WYJAŚNIENIA DO TREŚCI SPECYFIKACJI ISTOTNYCH WARUNKÓW ZAMÓWIENIA

Dot. : postępowania o udzielenie zamówienia publicznego prowadzonego w trybie przetargu nieograniczonego na Modernizację Oddziału Hematologii i Transplantacji Szpiku - Odcinek Transplantacji Szpiku – IVp. Nr sprawy : ZP-11-037BN

PROJEKT
 K-04

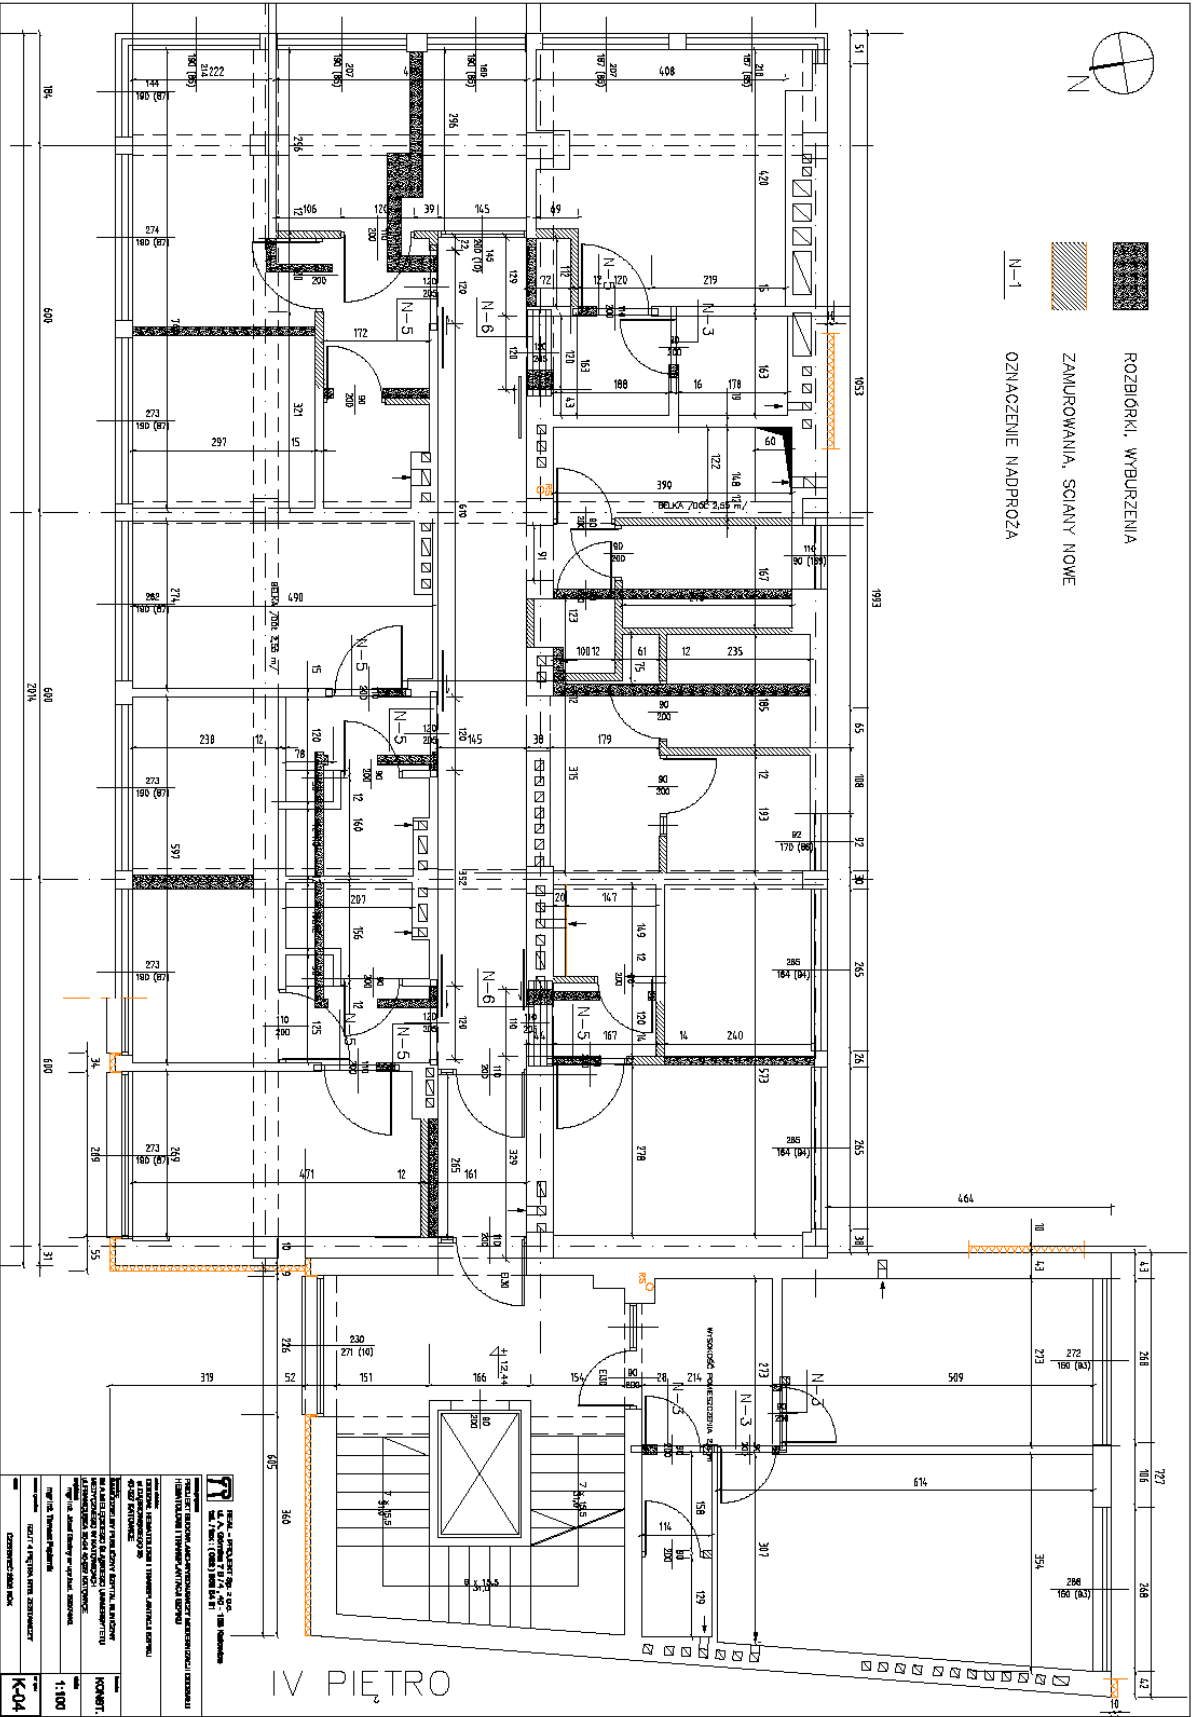
Pyt.16 W poz. 24 przedmiaru budowlanego ciężar belek stalowych nadproży wynosi 752kg i taki też ciężar wynika z rzutu K-04, natomiast w zestawieniu stali profilowej DT łączny ciężar belek wynosi 3212kg – prosimy o potwierdzenie, że ciężar zaprojektowanych belek stalowych zgodnie z przedmiarem i rys. K-04 wynosi 752kg; **Odp: Należy wycenić zgodnie z przedmiarem.**

Pyt.36 Proszę o uzupełnienie dokumentacji o rysunki konstrukcyjne – dla IV piętra? **Odp: Rysunki w załączeniu**
